**Forum mondial de l'harmonisation
des Règlements concernant les véhicules**

Règlement ONU n° 17 (Résistance mécanique des sièges)

**Proposition de complément 1 à la série 10 d'amendements
au Règlement ONU n° 17 (Résistance mécanique des sièges)****Communication de l'expert de l'Organisation internationale
des constructeurs d'automobiles***

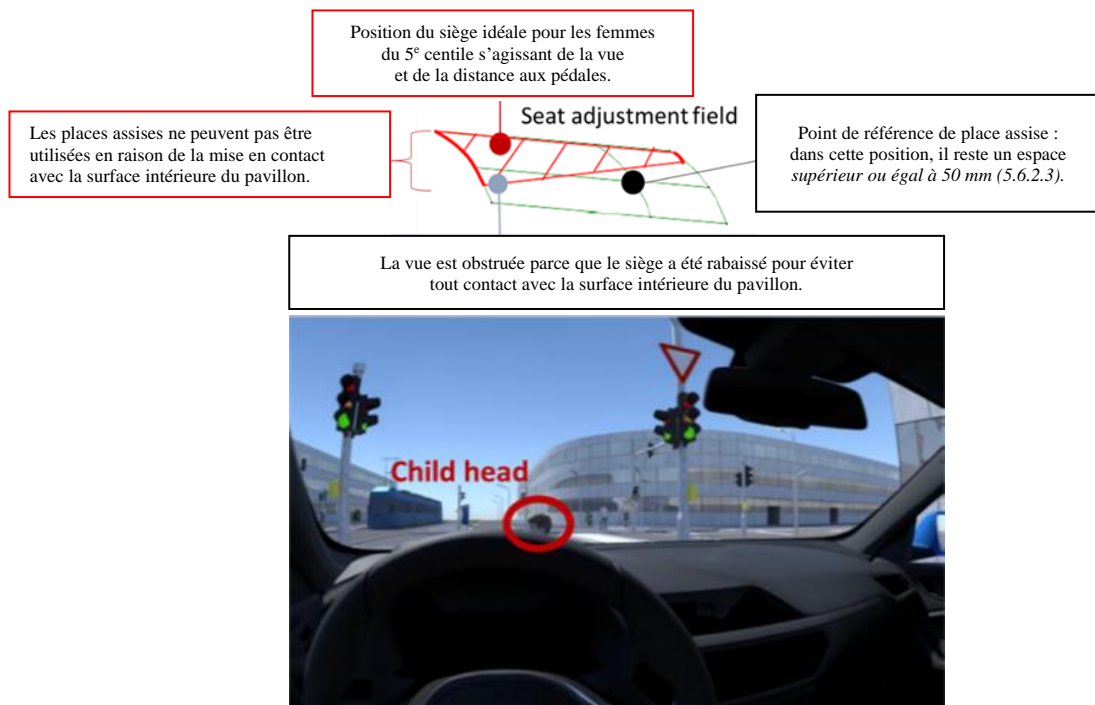
Règlement, selon le cas, la distance entre l'appuie-tête et la surface intérieure du pavillon, y compris sa garniture, lorsqu'elle est mesurée conformément au paragraphe 2.3.3.1 de l'annexe 10, ne doit pas dépasser 50 mm lorsque l'appuie-tête est réglé à la position la plus haute prévue pour une utilisation par un occupant.

Dans le cas des sièges équipés d'un appuie-tête intégré non réglable en hauteur, si la hauteur prescrite au paragraphe 5.6.2.1 ou 5.6.2.2 donne lieu à un contact entre l'appuie-tête et la surface intérieure du pavillon dans l'un au moins des réglages du siège pour une utilisation normale par un occupant, il n'est pas nécessaire de la respecter, à condition que l'espace libre dans la ou les positions de réglage du siège correspondantes ne soit pas supérieur à [10] mm. Si l'on constate une distance supérieure à 50 mm lorsqu'on effectue une mesure conformément au paragraphe 2.3.3.1 de l'annexe 10, l'appuie-tête doit être conforme aux prescriptions applicables du paragraphe 5.6.1.1.2.

Pendant, la hauteur d'un appuie-tête situé à une place assise avant ne doit en aucun cas être inférieure à 700 mm lorsque l'appuie-tête est réglé à la position la plus basse prévue pour une utilisation par un occupant. ».
